改善箇所説明図

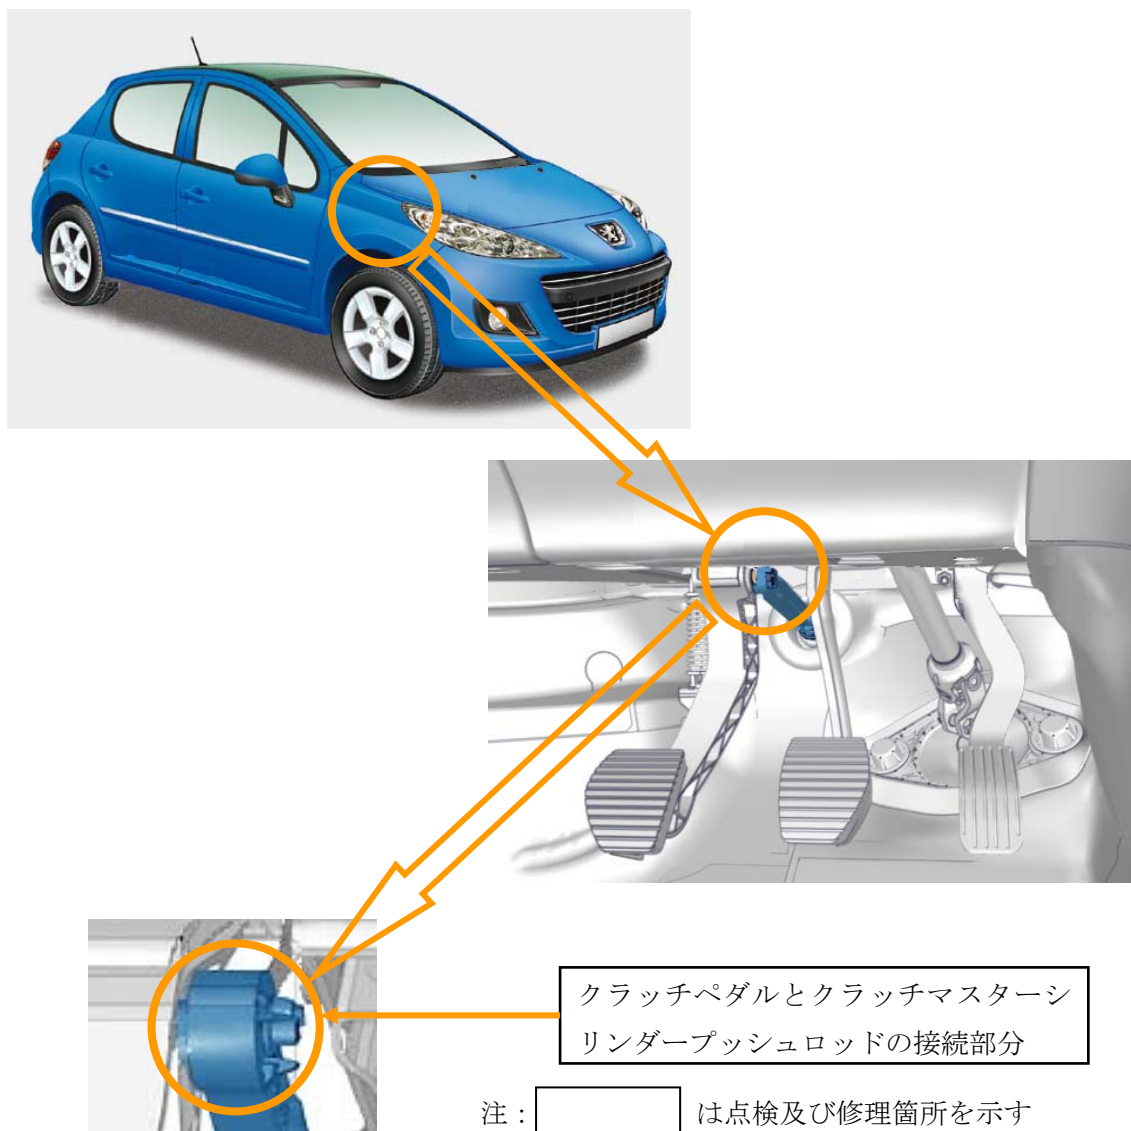
不具合の内容

クラッチペダルとクラッチマスターシリンダープッシュロッドの接続部において、車両製造工程で確実に固定されていないものがあり、クラッチペダルを操作した際に接続が外れてしまい、変速が出来なくなるおそれがある。

改善措置の内容

全車両、当該接続部を確認し、接続状態が不確実な場合、接続を修正して確実に固定する。
